## „Hydropolis“

### Pražská vodohospodářská společnost a.s.

Zadavatel od účastníků obdržel následující dotazy:

*K Vašim odpovědím v DI\_06 ze dne 25.3.2024 doplňujeme komentáře a dotazy následovně:*

OV.3.26	1550x500x540mm	Železobetonová opěrná stěna terénního valu trojúhelníkový průřez Sklon šikmé plochy 84,1%
OV.3.26

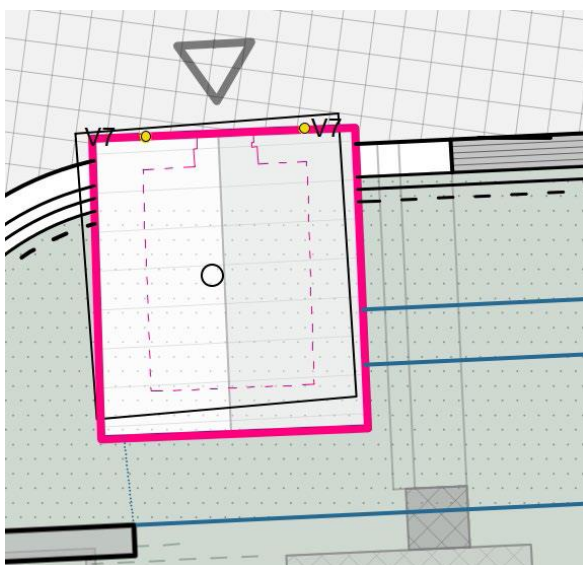
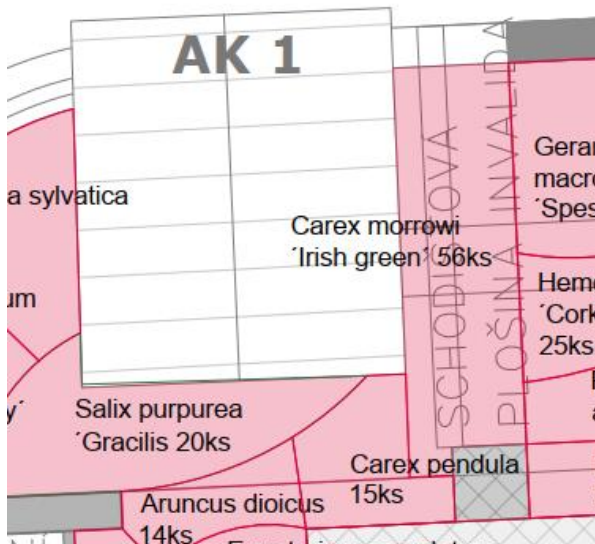
*Ad 4/ Plošina pro invalidy OV.3.32 – předchozí žádost o podrobnější podklady k funkci, tvaru, požadovanému materiálovému aj. provedení výrobku byla v DI\_06 vyřízena odkazem na přerušovanou obrysovou čáru obdélníku v situaci.*

- Na jiných situacích v PD návrhu obj „3“ chybí plošina buď zcela nebo je naznačena v jiném tvaru. Co tedy platí?*
- V některých situacích je v daném místě zmiňována schodišťová plošina . Co tedy platí?*
- V popisu OV.3.32 je zmíněn náhradní zdroj (jaké specifikace, parametrů, k čemu?) - v daném místě přitom dle PD elektro není vývod pro jeho napájení.*
- Plošina pro invalidy (ev.rampa nebo snad schodiště ?) zřejmě chybí na podrobných řezech i rozvinutých pohledech. Trasa by navíc vedla po zatravněném svahu sklonu 65-75 % . Co tedy platí?*

- Lokalizace počátku plošiny / rampy / schodiště (?) dle jiných částí PD je dle výkladu DI\_06 současně umístěna nad ŽB opěrný prvek se sklonem 85 % a výšky 0,5 m. Jaké provedení tedy platí?

- Co je tímto prvkem "plošina pro invalidy" ev. schodišťová plošina vlastně míněno?

Znovu žádáme o doplnění jednoznačných podkladů pro řádné ocenění položky

V uvedeném místě, patrném z půdorysu Landscapu 101a, je naznačená pozice a trasa pro automatickou plošinu s vlastní samostatně kotvenou pojezdovou dráhou. Samotné schéma trasy, kterou by měla plošina kopírovat, je naznačeno na výkrese 304. V žádném případě se nejedná o rampu ani o schodiště, jedná se o autonomní zařízení obecně označované jako „šikmá schodišťová plošina“. Zařízení má umožňovat přístup vozíčkářů a kočárků na střechnu vodojemu. Betonový prefabrikát OV.3.26 je upraven tak, aby umožňoval pohyb a provoz této plošiny, nikoliv tak, aby sloužil jako rampa. Náhradní zdroj je v případě této plošiny požadován proto, aby při výpadku proudu plošina sjela do nejnižší stanice. V opačném případě by s ohledem na sklon terénu bylo obtížné uživatele plošiny dopravit zpět do nejnižšího místa. Přívod pro napájení jsme doplnili do části ESI.
